**AVIS RELATIF À LA PROTECTION
CONTRE LES EVENTUELS EFFETS NOCIFS ET NUISANCES
PROVOQUÉS PAR LES RAYONNEMENTS NON IONISANTS
GÉNÉRÉS PAR DES ANTENNES ÉMETTRICES STATIONNAIRES**

Commune : NAMUR - Exploitant : TELENET GROUP

Référence exploitant : NR1162B

Rapport n° 4013 / 2023

Figure 2 : Vue en plan des installations d'antennes dans un rayon de 300 mètres autour de l'installation faisant l'objet de la demande d'avis

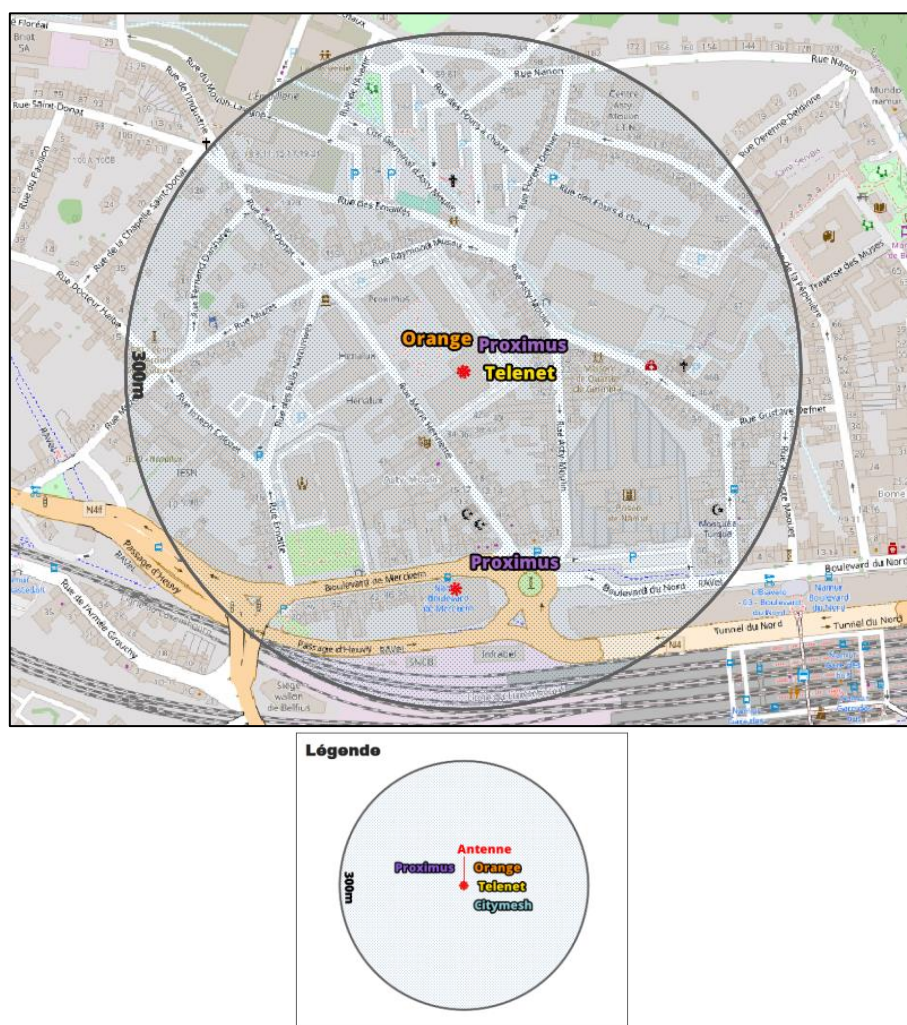
Compte tenu du nombre d'installations localisées dans la figure 2, il apparaît que l'intensité du rayonnement électromagnétique généré, dans les lieux de séjour situés à proximité de l'installation référencée dans le paragraphe 2, par l'ensemble des antennes émettrices stationnaires de l'ensemble des exploitants du même site d'antennes émettrices stationnaires respecte la limite fixée à l'article 4, § 2 du décret.
